Plan directeur de mise en valeur du secteur Bridge-Bonaventure

Annexes sous forme de diaporama accompagnant le mémoire de l'association Ski de fond Montréal

Présentation de Ski de fond Montréal

Bassin Peel - Commentaires sur la plan directeur

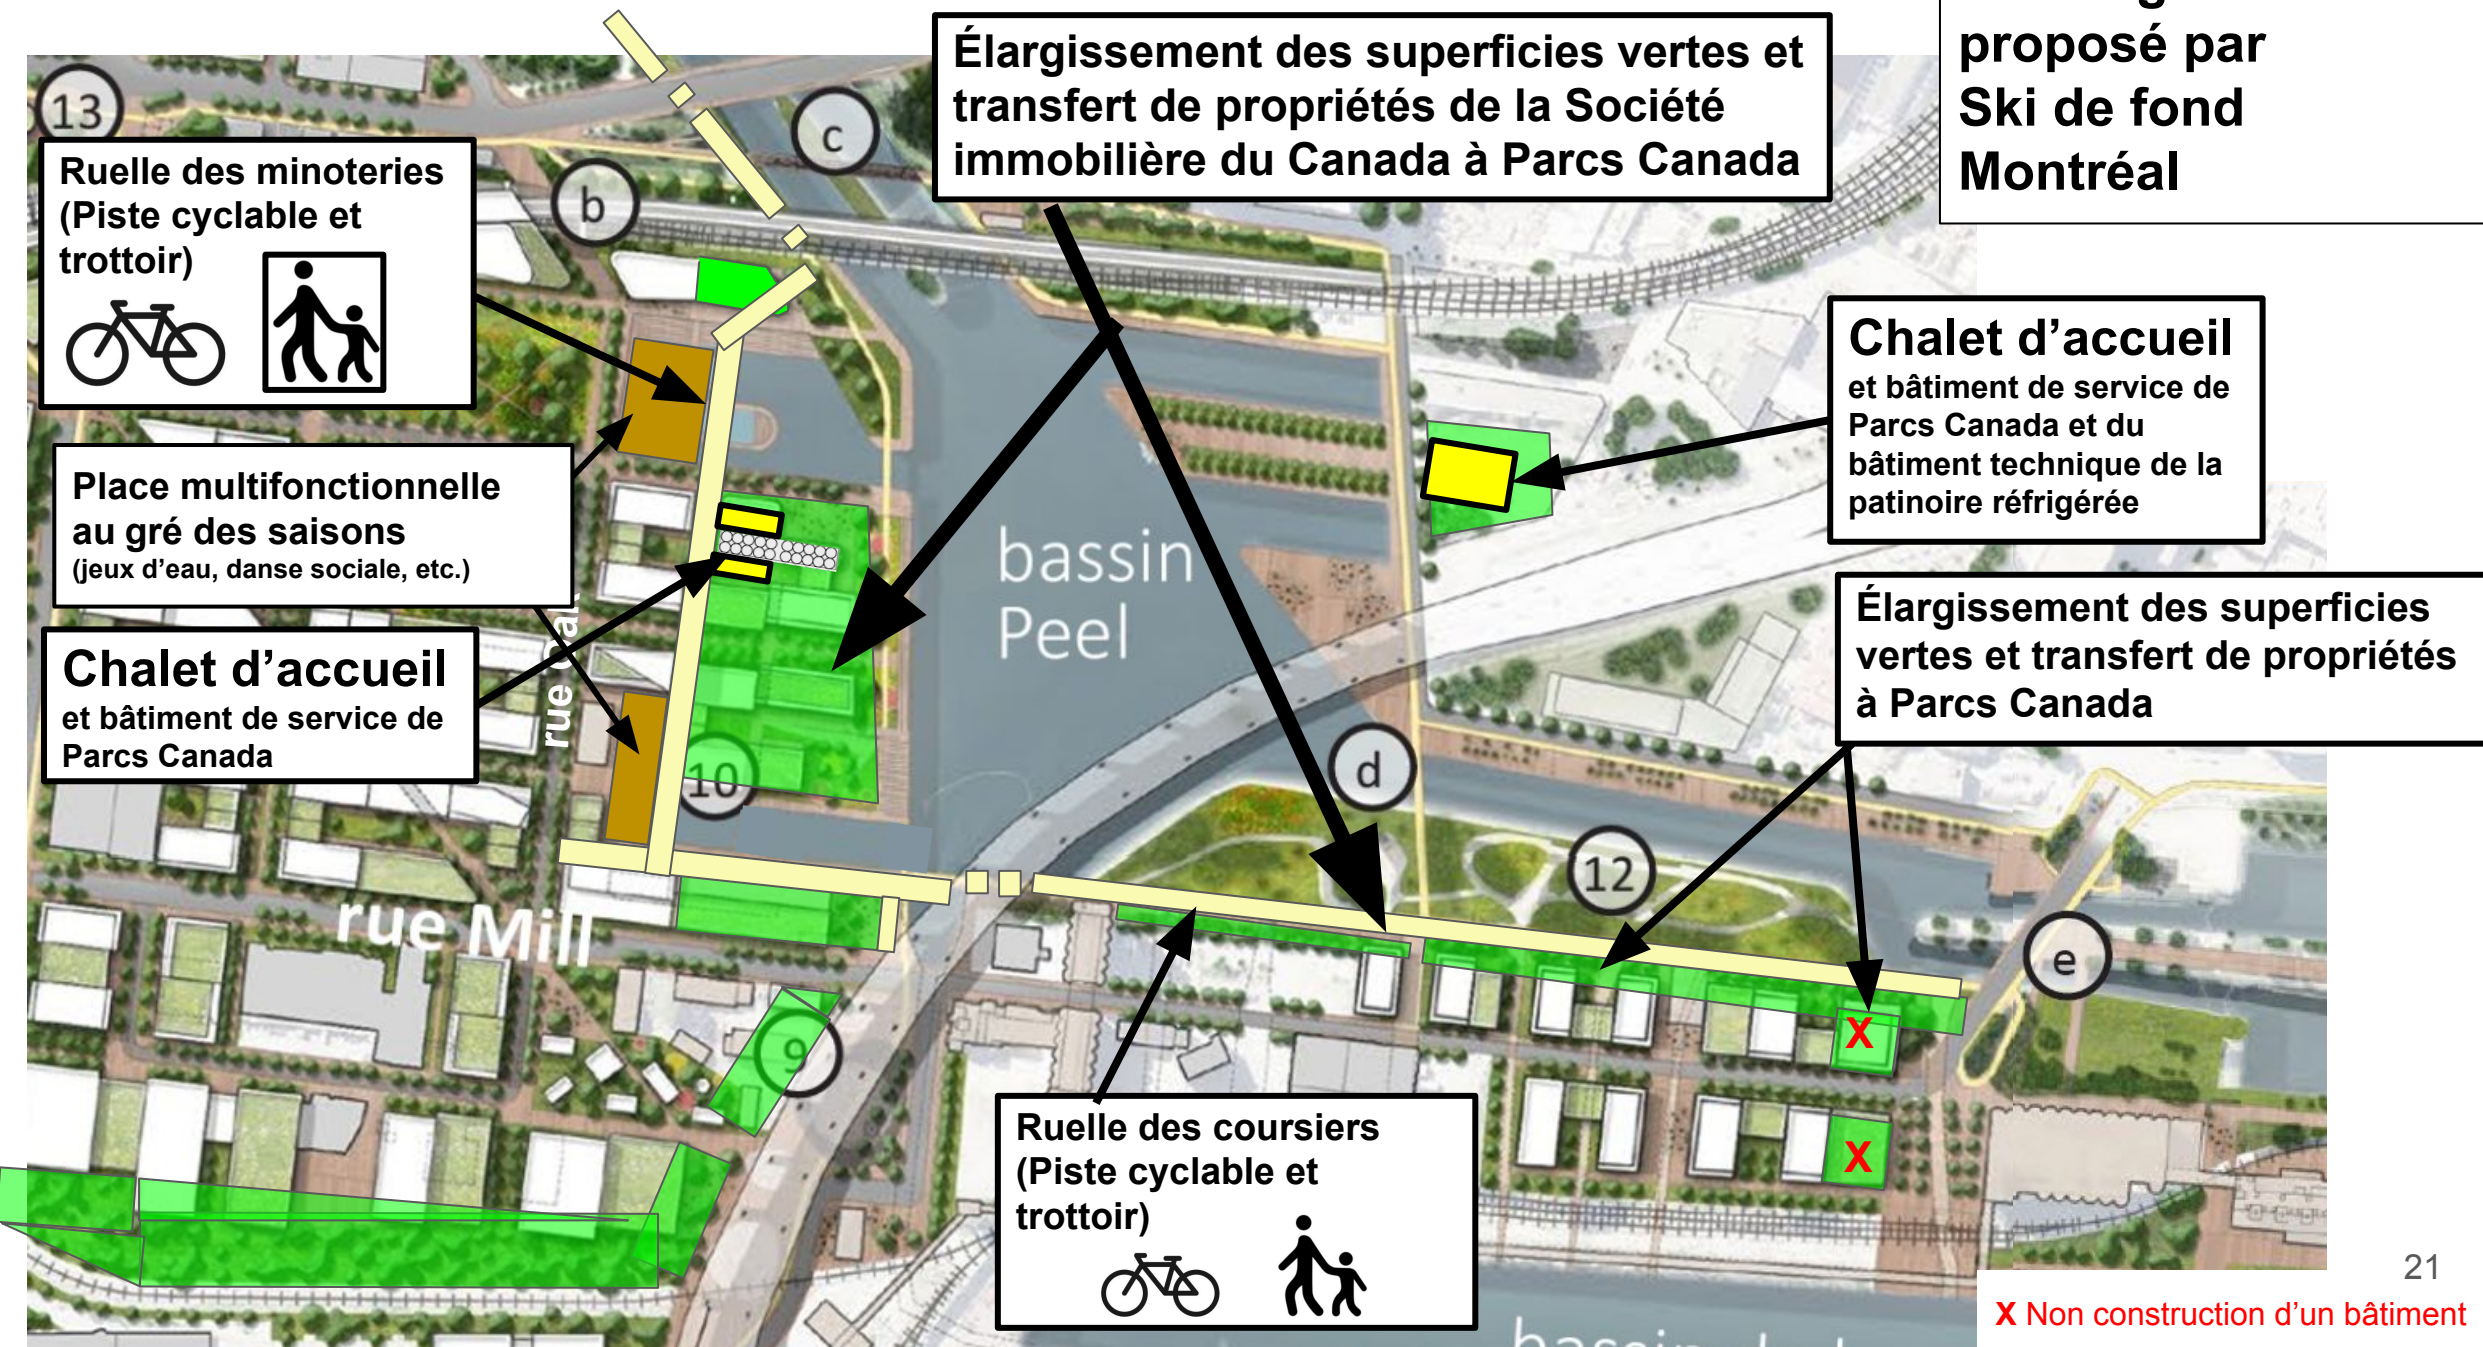
Élargissement des superficies vertes et transfert de propriétés de la Société immobilière du Canada à Parcs Canada

Chalet d'accueil et bâtiment de service de Parcs Canada et du bâtiment technique de la patinoire réfrigérée

Élargissement des superficies vertes et transfert de propriétés à Parcs Canada

X Non construction d'un bâtiment

Bassin Peel - Commentaires sur la plan directeur

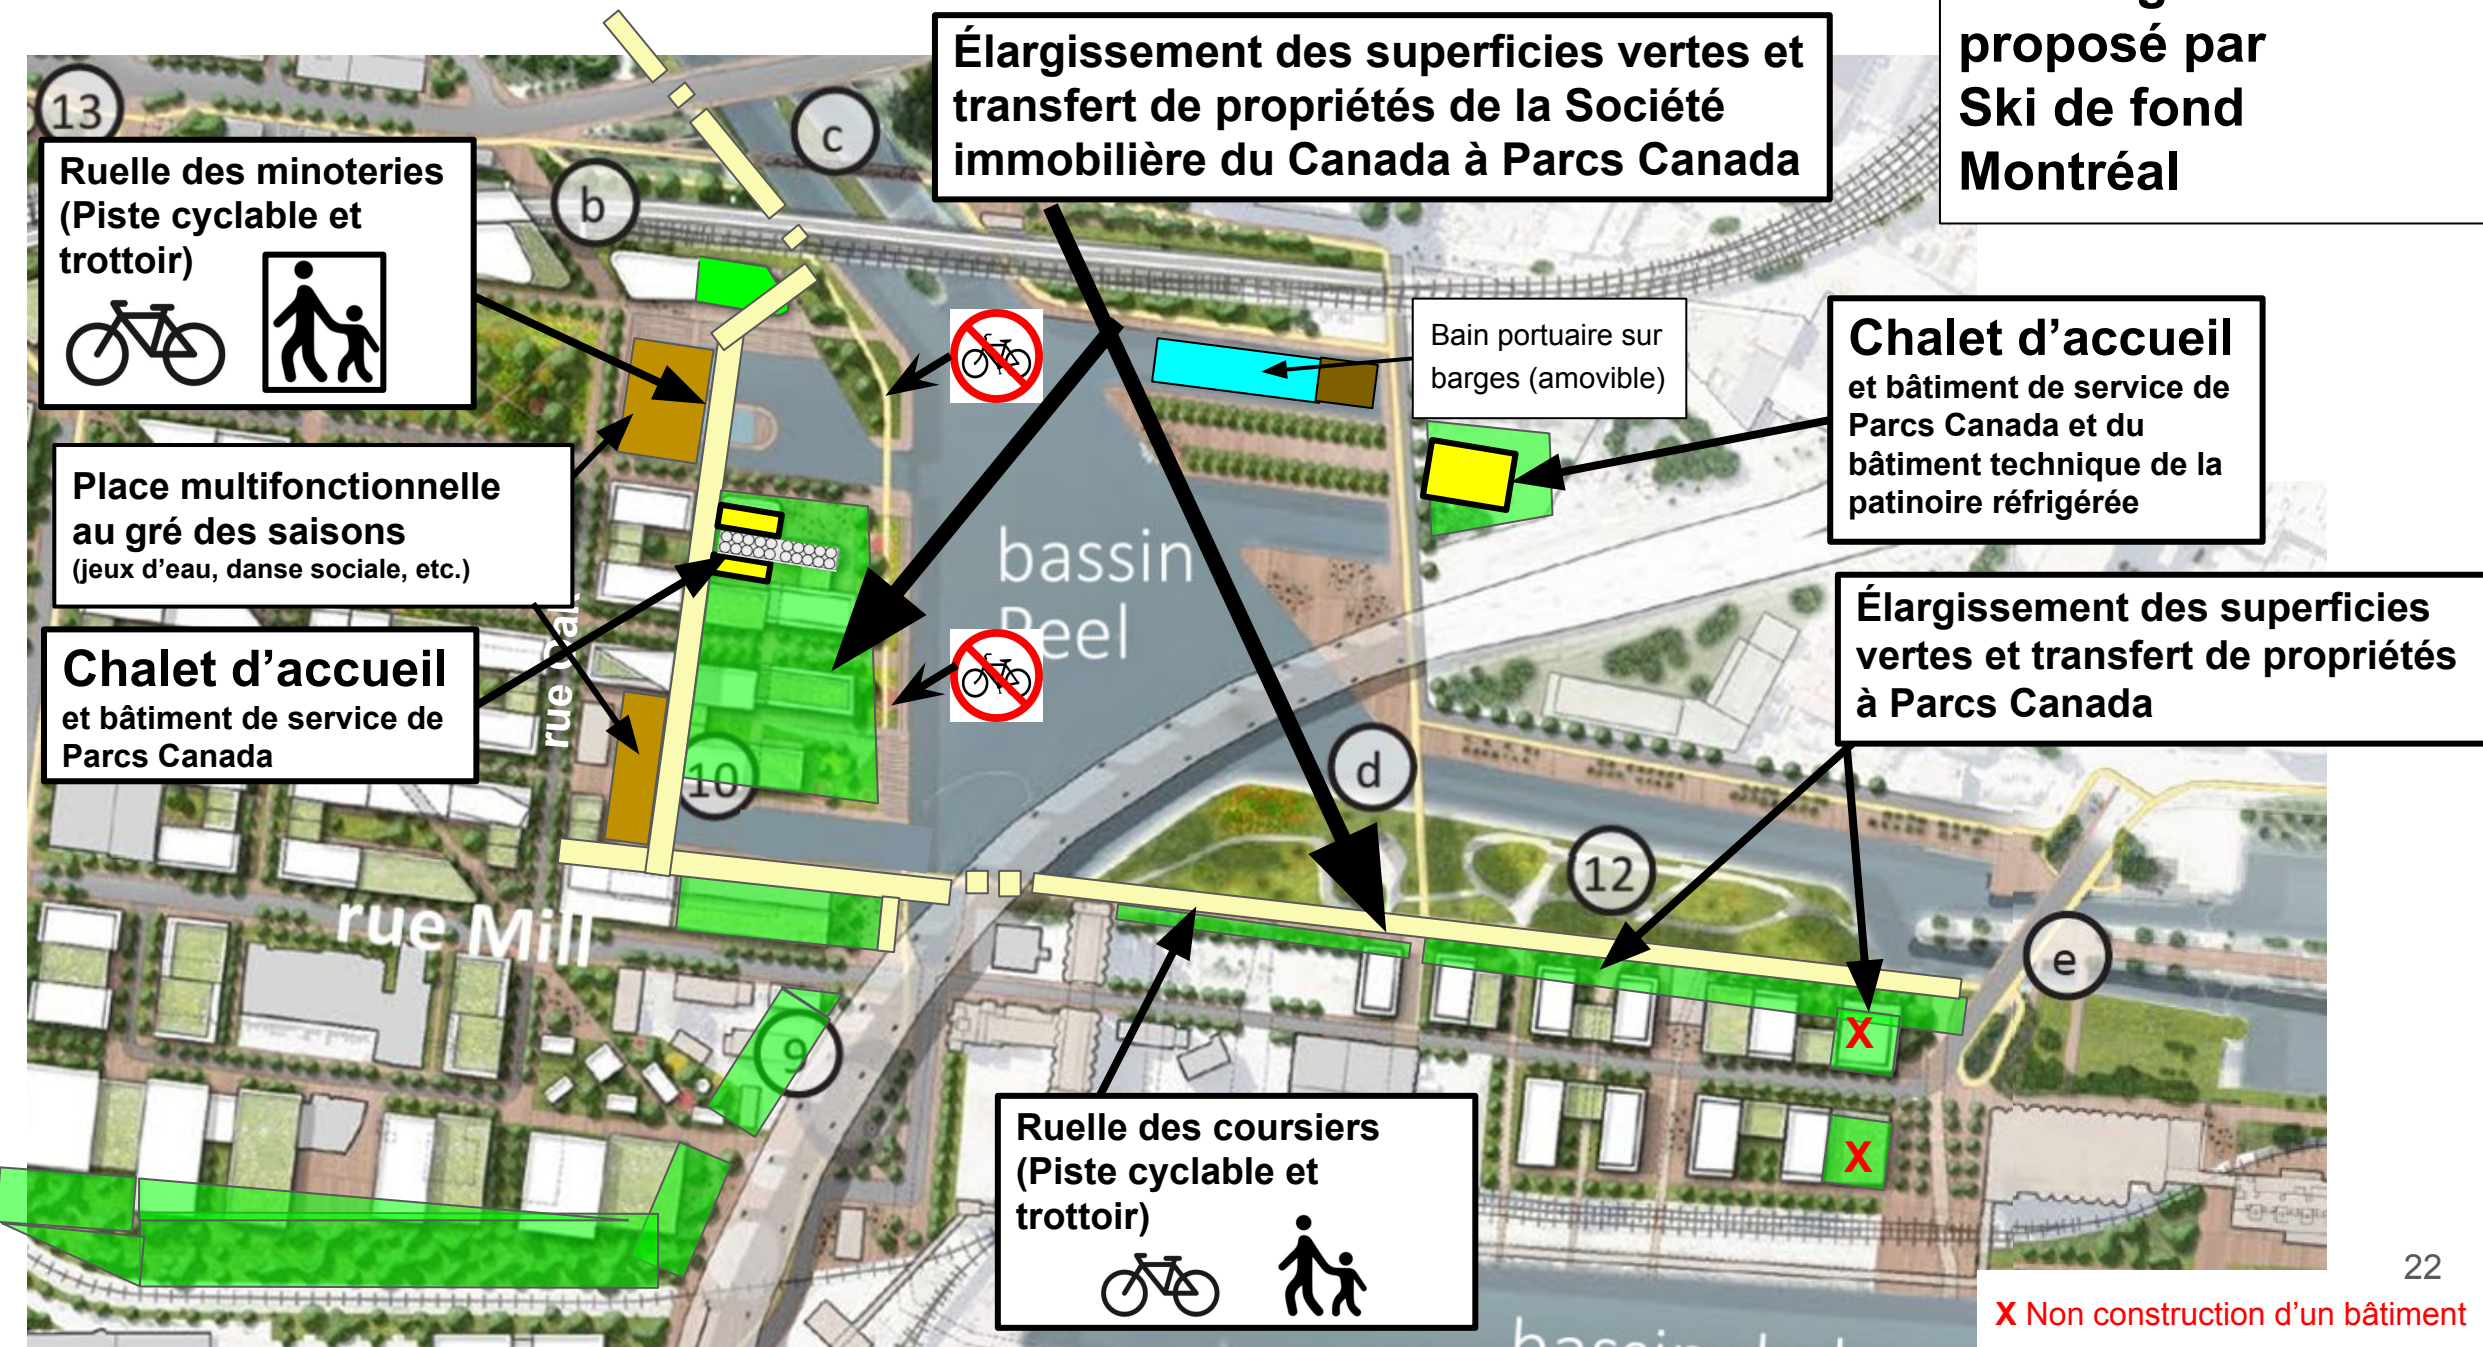
Élargissement des superficies vertes et transfert de propriétés de la Société immobilière du Canada à Parcs Canada

Chalet d'accueil et bâtiment de service de Parcs Canada et du bâtiment technique de la patinoire réfrigérée

Bain portuaire sur barges (amovible)

X Non construction d'un bâtiment

Bassin Peel - Commentaires sur la plan directeur

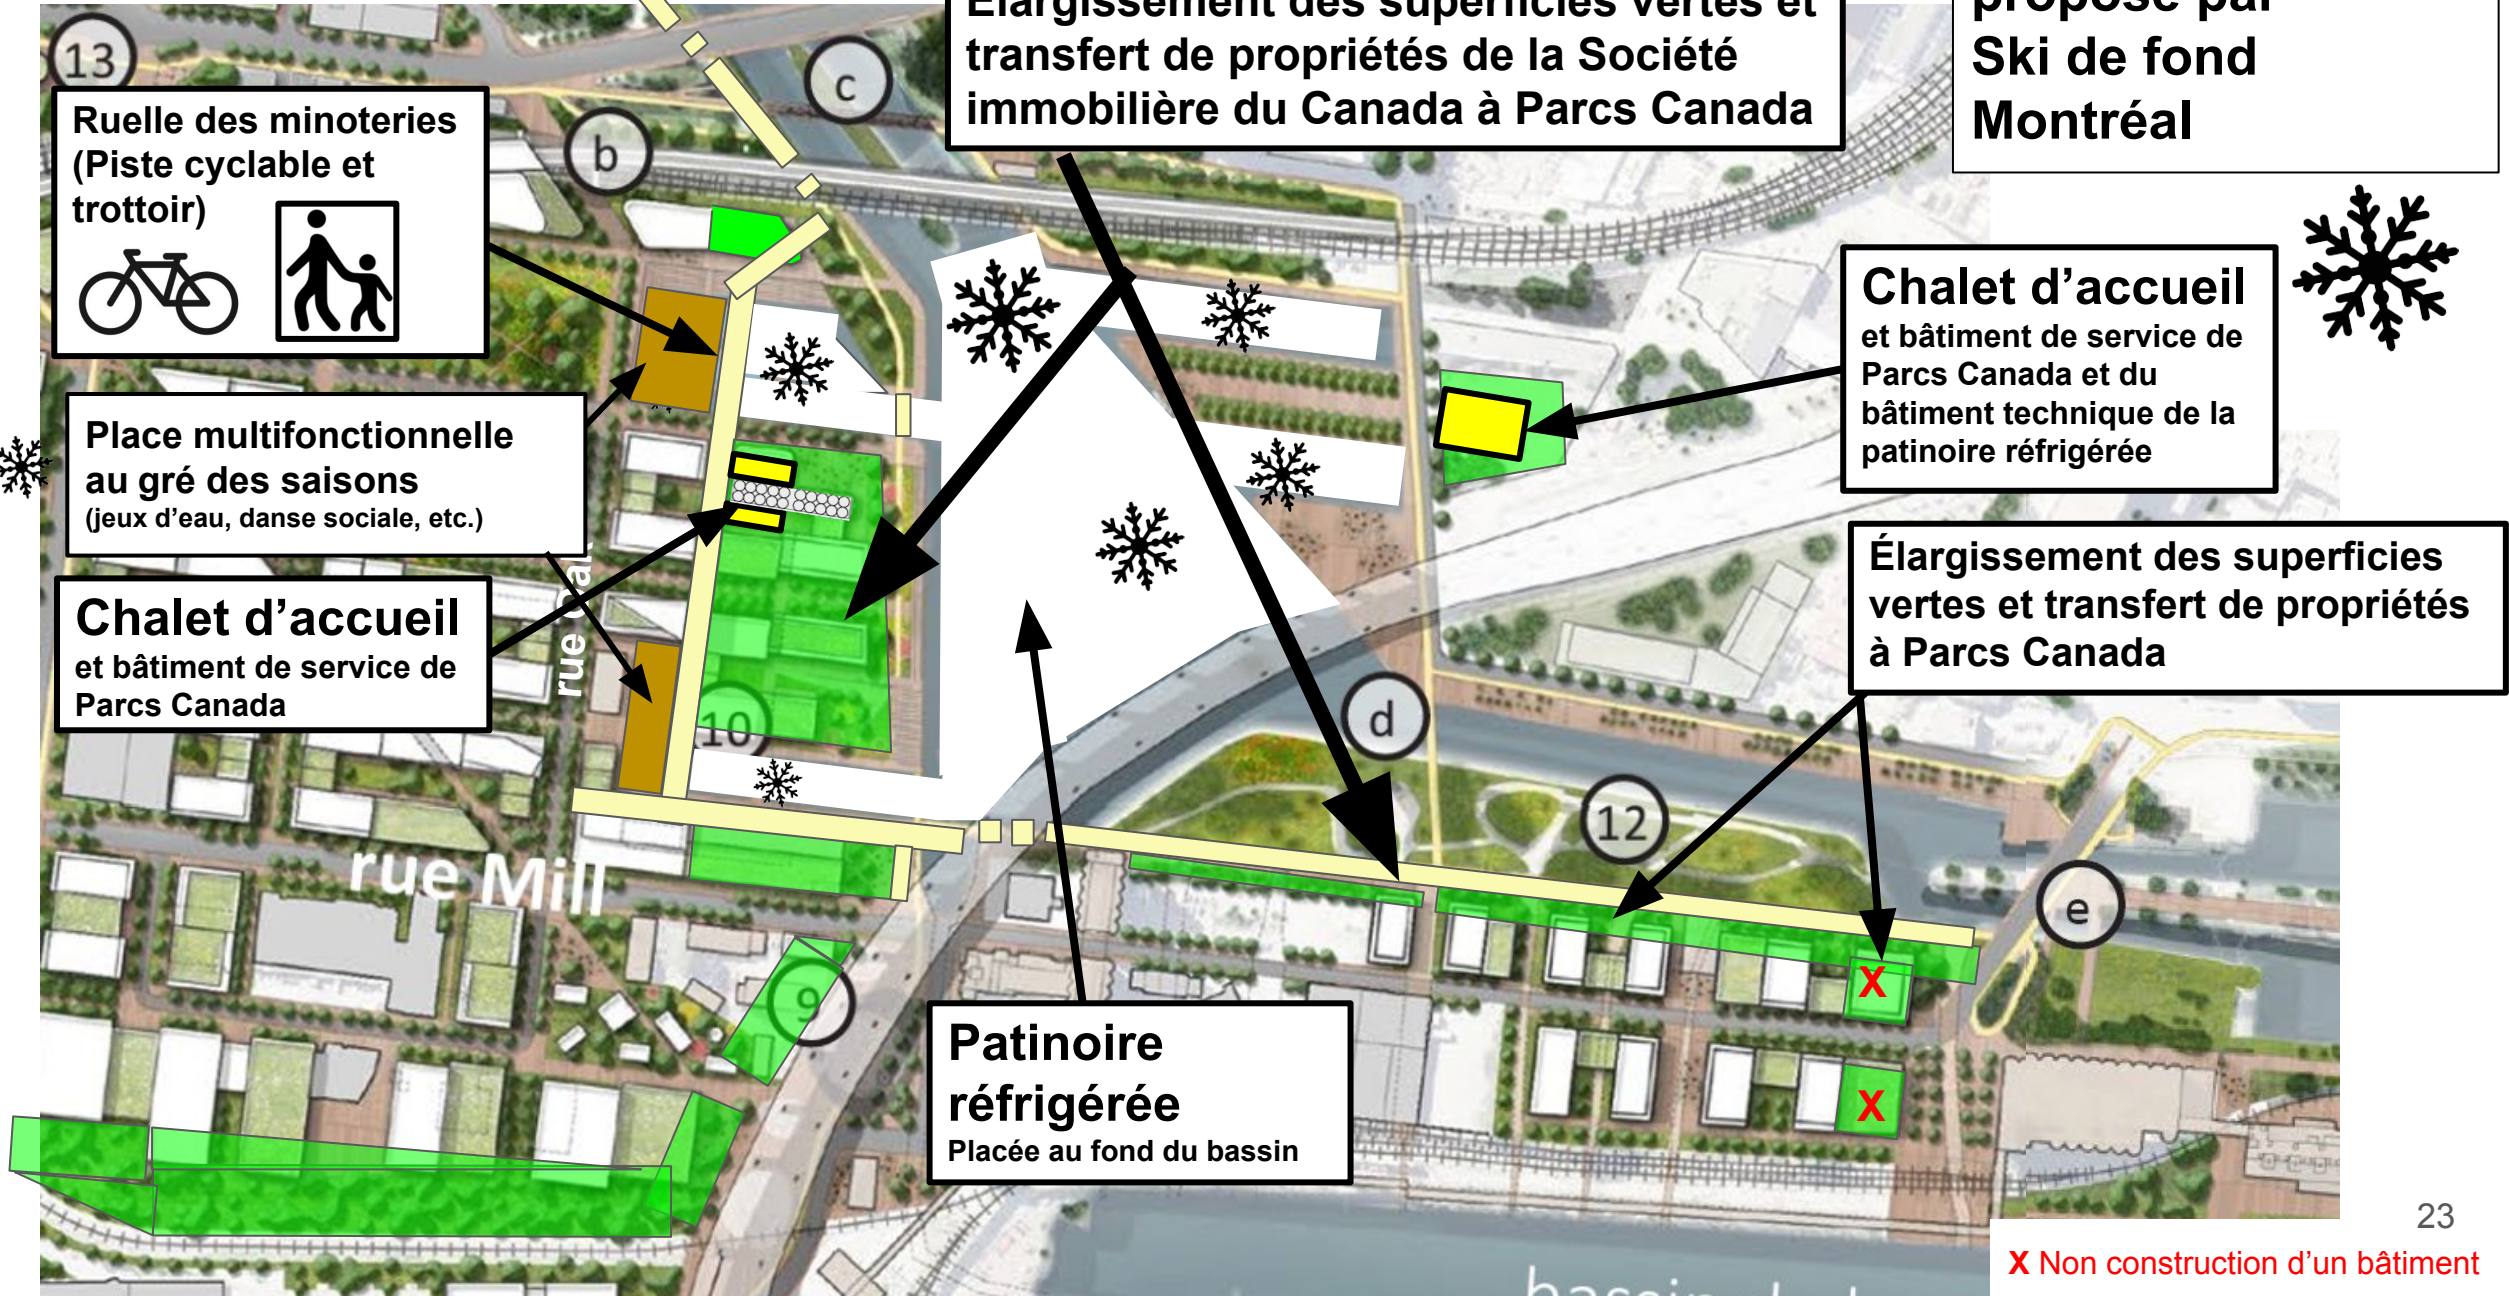
Élargissement des superficies vertes et transfert de propriétés de la Société immobilière du Canada à Parcs Canada

Patinoire réfrigérée
Placée au fond du bassin

X Non construction d'un bâtiment
